Dotyczy: postępowania nr: NP.26.2.100.23.BM, którego przedmiotem wyłonienie Wykonawcy robót związanych z wykonaniem zadania inwestycyjnego pn.: „Adaptacja i modernizacja Dworu Badenich w Wadowie”, dla Zarządu Zieleni Miejskiej w Krakowie.

PYTANIA I ODPOWIEDZI, WYJAŚNIENIA DO TREŚCI SWZ

Pytanie nr 126:

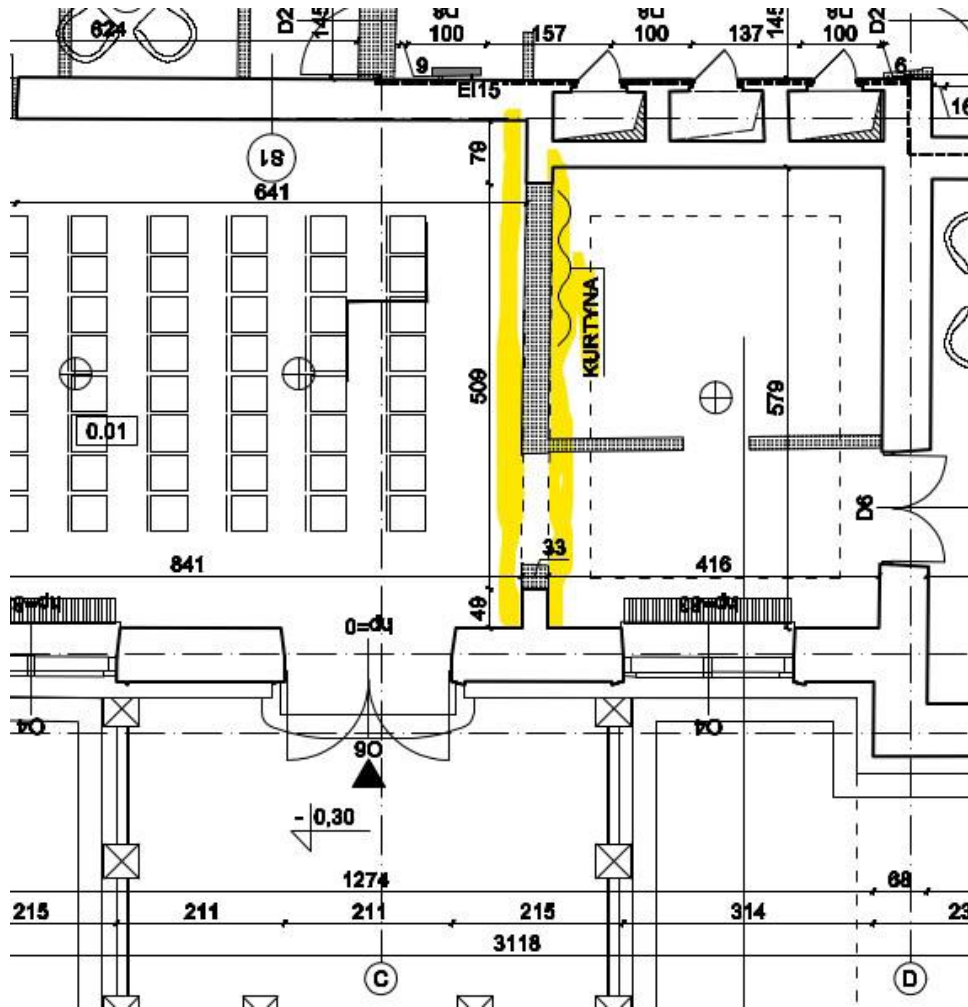
Jaką izolacyjność akustyczną (ile dB – parametr R_w) ma spełniać ściana mobilna zlokalizowana w pomieszczeniu nr 0.01 w osi „B”. Brak informacji na powyższy temat w dokumentacji przetargowej. Zaznaczamy, że pytanie dotyczy ściany mobilnej w osi „B”, a nie kurtyny akustycznej między osiami C(+)-D(-)/3-4 w pomieszczeniu nr 0.01. Zamawiający w poprzednich pyt. i odp. nie udzielił odpowiedzi na powyższe zagadnienie.

Prosimy Zamawiającego o potwierdzenie, że kurtyna akustyczna występuje tylko i wyłącznie w pomieszczeniu nr 0.01 z dwóch stron ściany/otworu zlokalizowanej/ego między osiami C(+)-D(-)/3-4 (zgodnie zaznaczoną lokalizacją kurtyny w kolorze żółtym na poniższym fragmencie rysunku).

Zamawiający informuje, iż w związku z tym, że zaprojektowana ścianka mobilna nie spełnia oczekiwań techniczno – estetycznych, odstępuje się od jej wykonania. W zamian należy wykonać model podwójnej kurtyny akustycznej zamocowanej na szynie sufitowej. Kurtyny akustyczne w należy wykonać w osi „B” oraz pomiędzy osiami C(+)-D(-)/3-4.

Zamawiający informuje, iż kurtyny akustyczne należy wykonać w osi „B” oraz pomiędzy osiami C(+)-D(-)/3-4.
